POTENZIAMENTO INFRASTRUTTURALE ORTE-FALCONARA
RADDOPPIO DELLA TRATTA PM228-ALBACINA

ADDENDUM ALLO STUDIO DI IMPATTO AMBIENTALE

Il presente documento vuole contemporaneamente costituire un Addendum allo Studio di Impatto Ambientale del potenziamento infrastrutturale Orte-Falconara raddoppio della tratta PM228-Albacina, al fine di integrare gli stessi, e allo stesso tempo vuole fornire riscontro alle richieste di approfondimento esplicitate dal Comitato Speciale del Consiglio dei Lavori Pubblici (CSLLPP nel seguito).

FIGURA 1 INTEGRAZIONE DELL'INTERVENTO CON GLI INTERVENTI DI RIGENERAZIONE URBANA AMBITO "QUADRILATERO" E ALBACINA-BORGO TUFICO

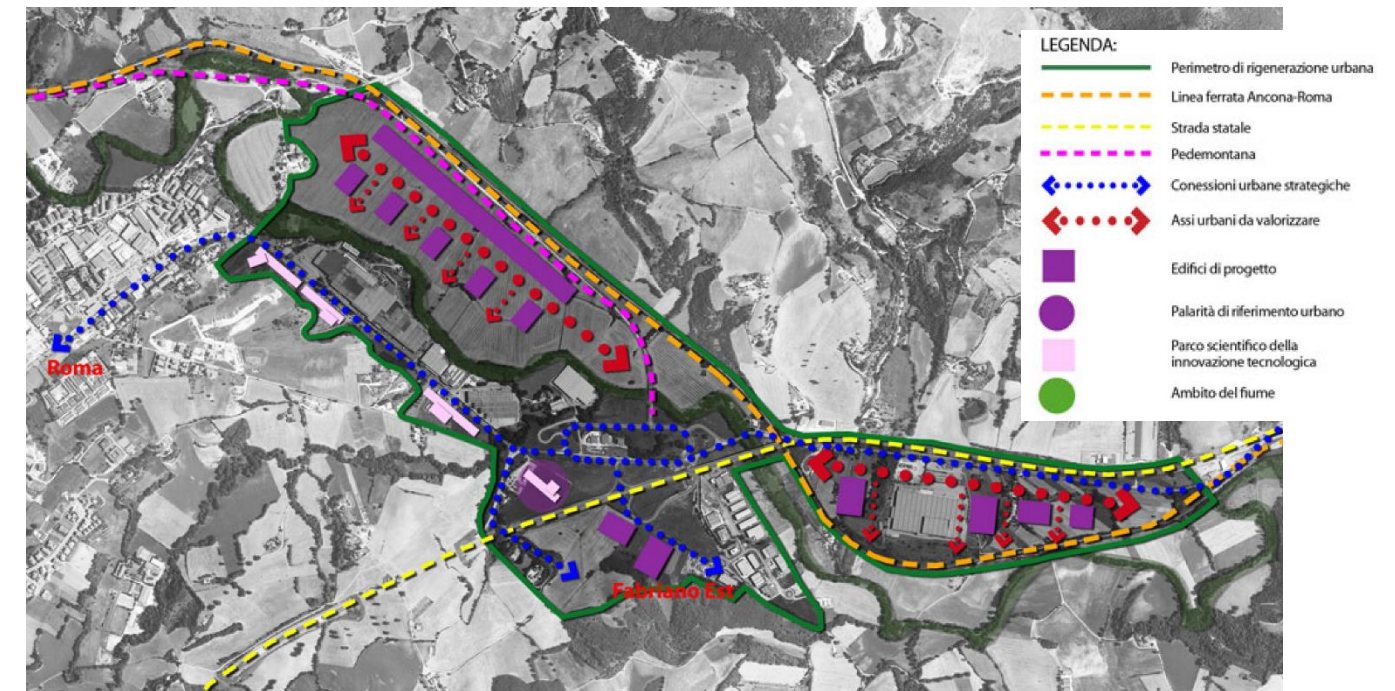
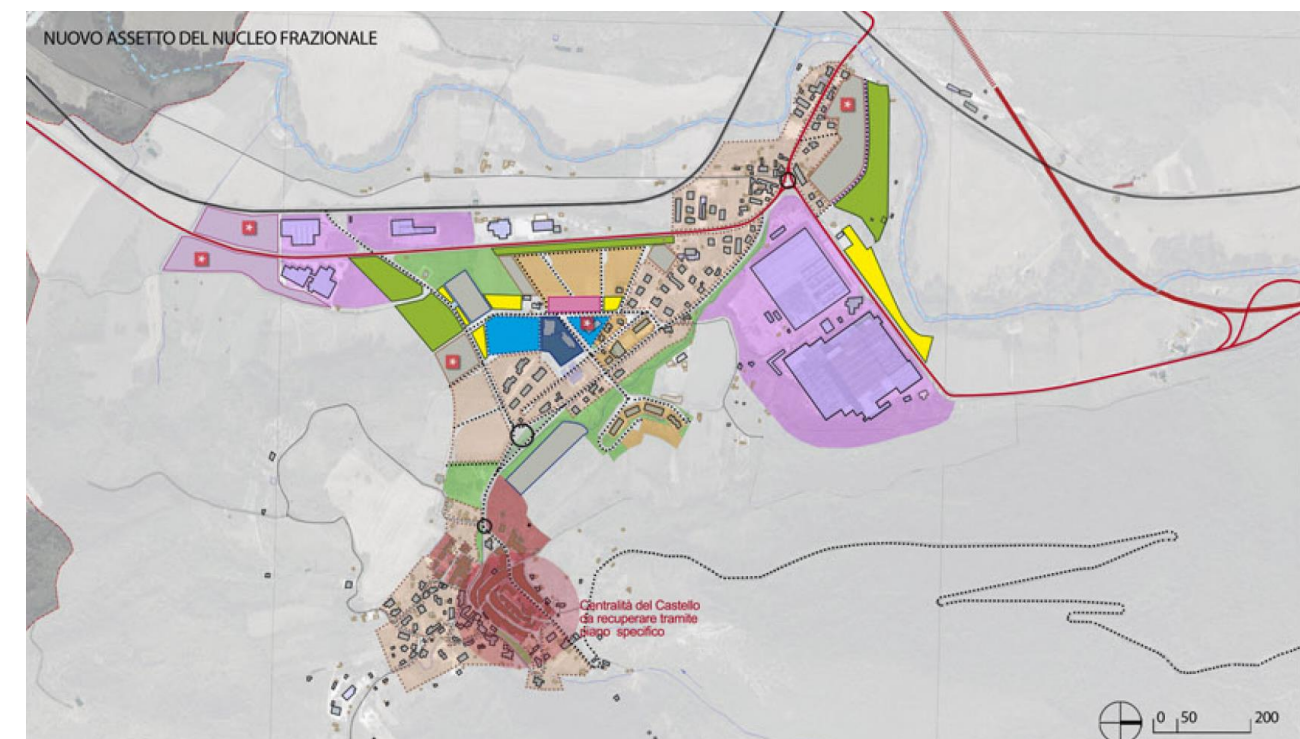
Mancano riferimenti a progetti di rigenerazione urbana si chiede di chiarire se si intende realizzare delle azioni in questa direzione anche nell'impostazione dei tavoli di partecipazione pubblica.

Si chiede di approfondire il progetto della stazione e di garantire l'applicazione dei criteri previsti dal New Bauhaus Report L'infrastruttura in esame attraverso territori sensibili dal punto di vista naturalistico paesaggistico ed urbanistico ed in prossimità di numerosi centri storici minori.

Nell'area interessata dall'intervento ed in prossimità degli stessi sono presenti due progetti di rigenerazione urbana dal Documento Strutturale a cura del Comune di Fabriano del 2012.

La stazione sarà il più possibile connessa con il nuovo piano di rigenerazione urbana Ambito Quadrilatero e potrà rappresentare la "Porta est" di ingresso alla città (cfr. Figura 1).

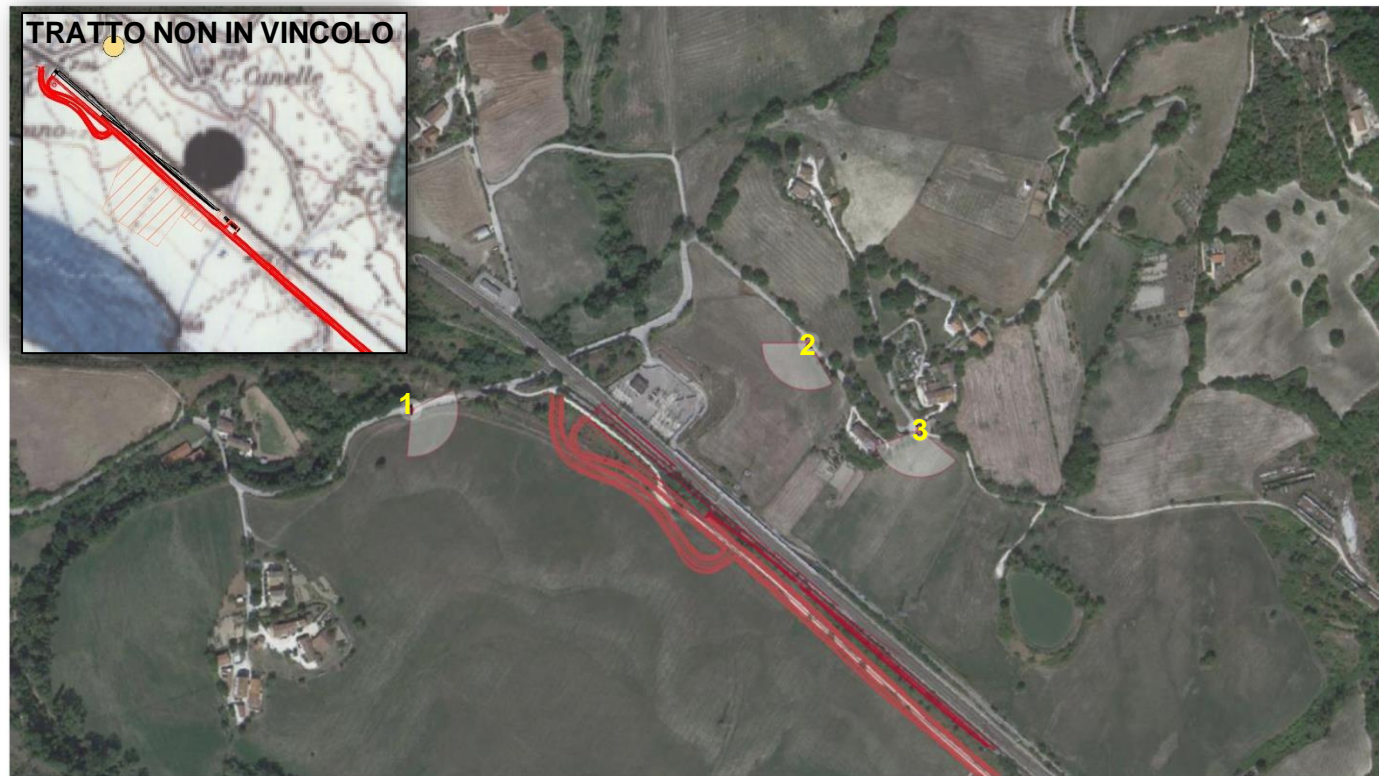
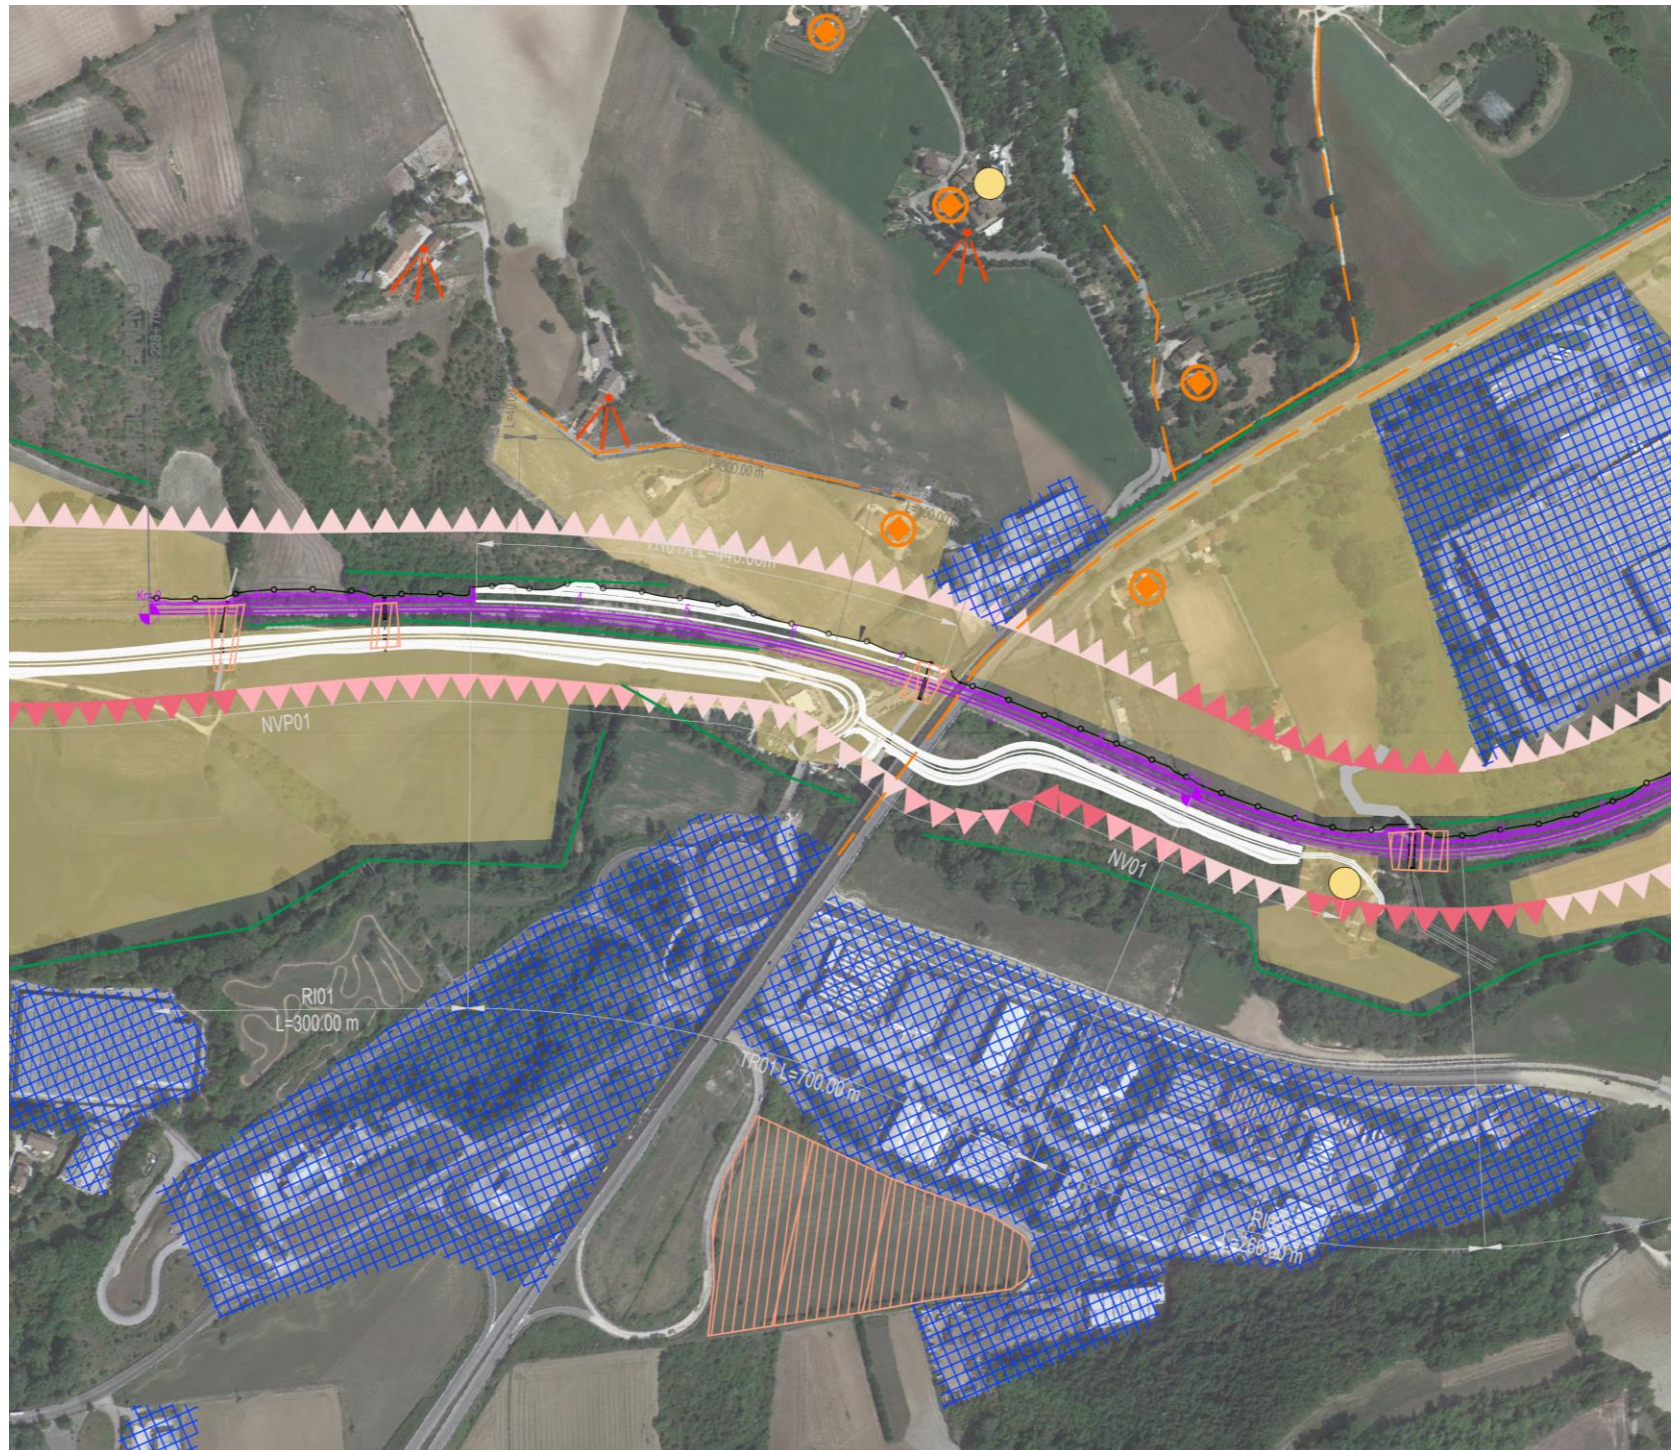
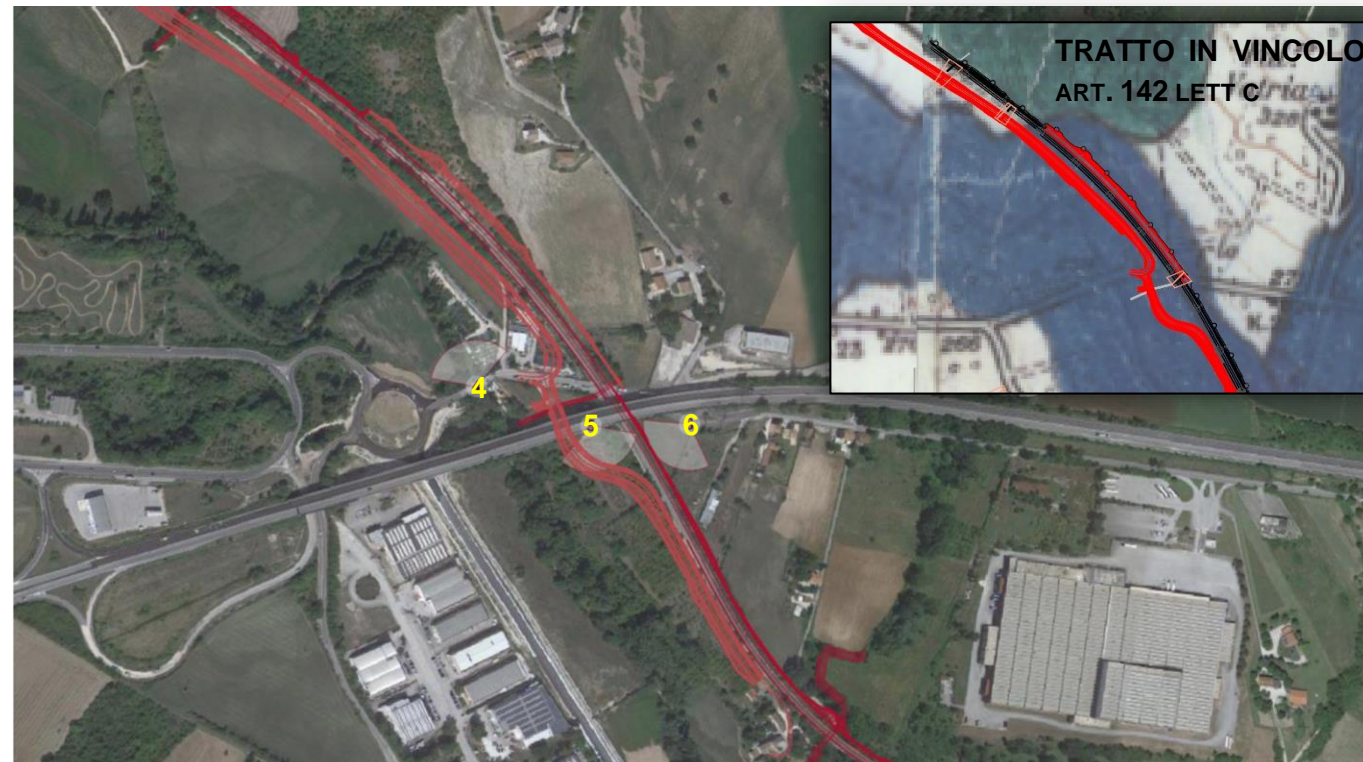
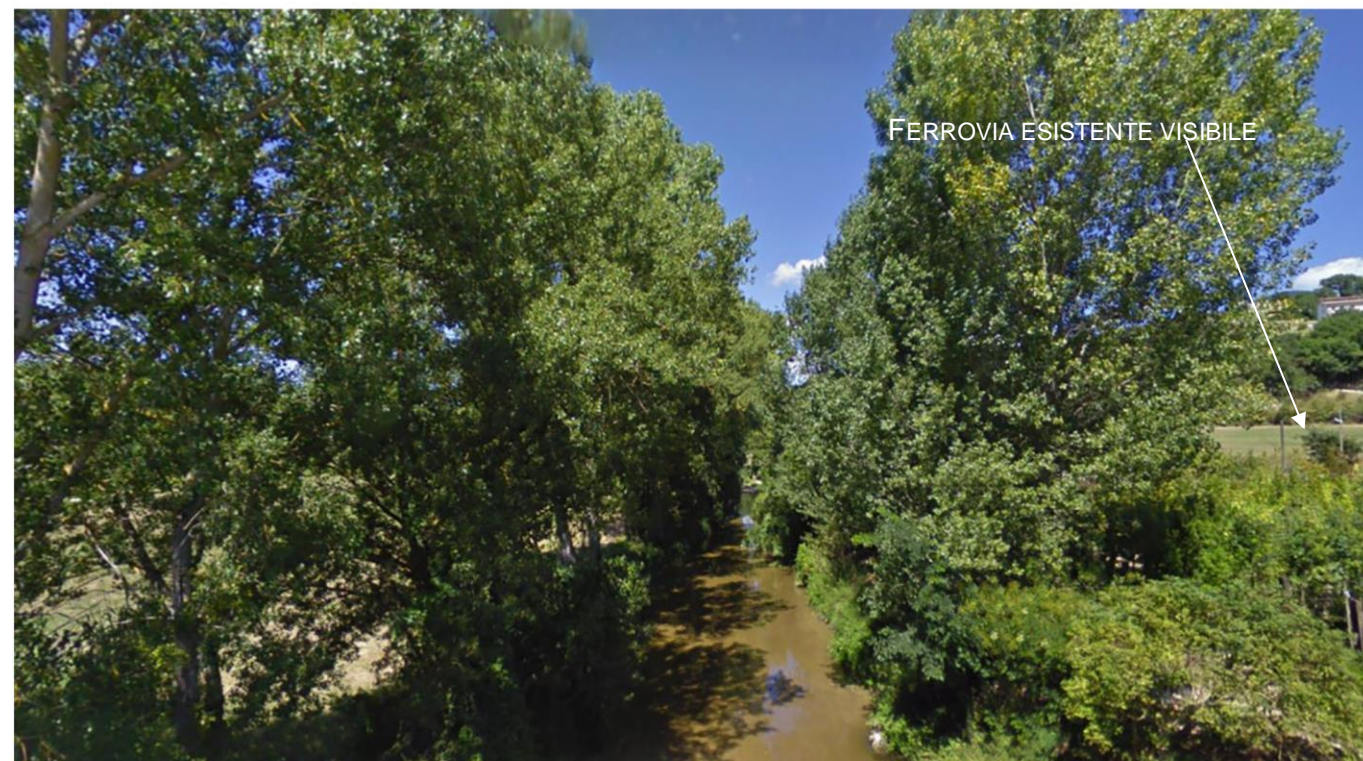
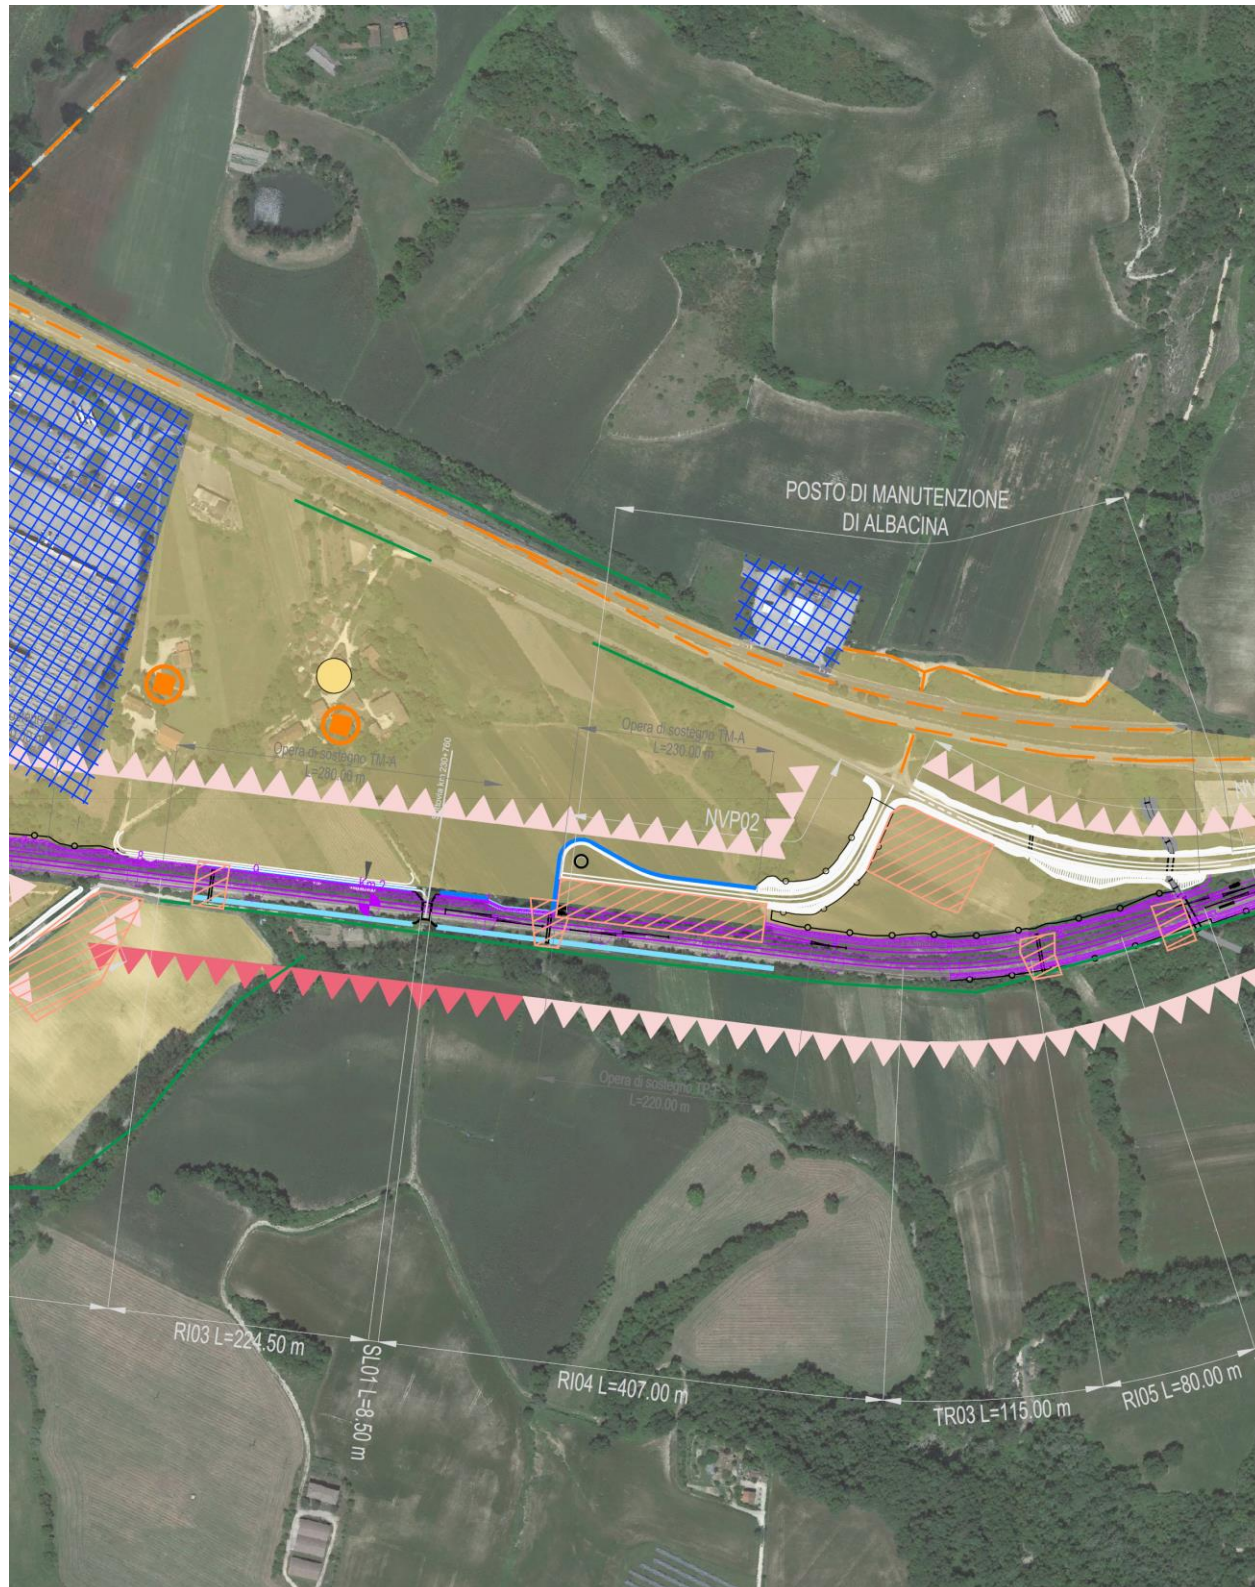
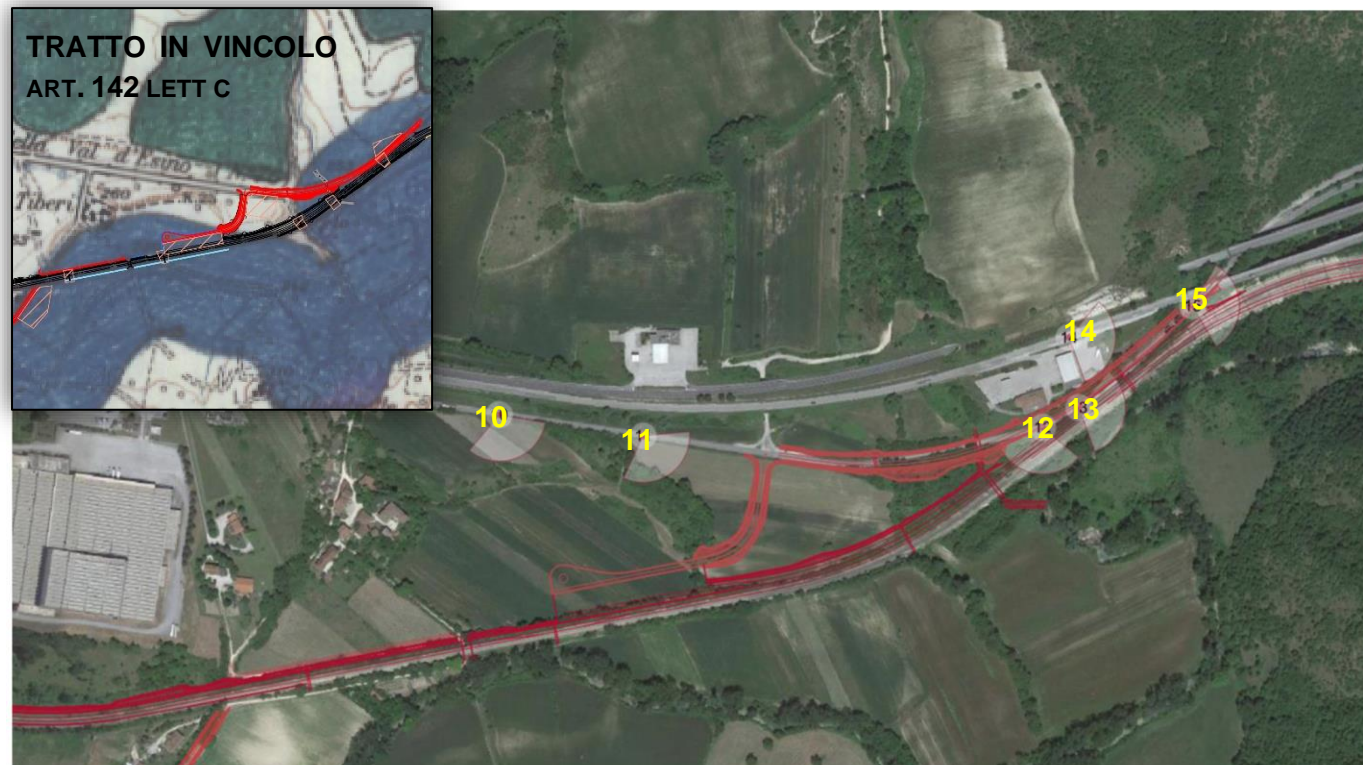
1. Approfondire, con ulteriori specifiche tavole grafiche e foto-inserimenti, l'impatto delle opere previste e il relativo rapporto percettivo con il contesto pre e post operam, al fine di valutarne la compatibilità con il sistema delle tutele e l'adeguatezza dell'inserimento paesaggistico;

Come si evince dalla lettura congiunta delle Carta della visualità IR0E00R22N5IM0002002B e del Report fotografico e fotoSimulazioni IR0E00R22DXIM0002001B, i punti da cui la ferrovia e le viabilità locali esistenti, e conseguentemente l'intervento in progetto, risultano visibili sono esigui, e da tali punti si ha comunque una visuale discontinua e frammentata dovuta alla presenza della vegetazione.

Le foto simulazioni elaborate sono state prodotte pertanto negli unici punti in cui risultano visibili le nuove viabilità in prossimità del raddoppio ferroviario, non avendo ulteriori punti da cui l'opera risulta visibile non sono state prodotte ulteriori fotosimulazioni, ma come si evince al punto successivo al fine di approfondire l'impatto delle opere previste e il relativo rapporto percettivo con il contesto sono state elaborate delle sezioni ambientali

Di seguito si riportano gli stralci della Carta della visualità IR0E00R22N5IM0002002B e del Report fotografico e fotoSimulazioni IR0E00R22DXIM0002001B.
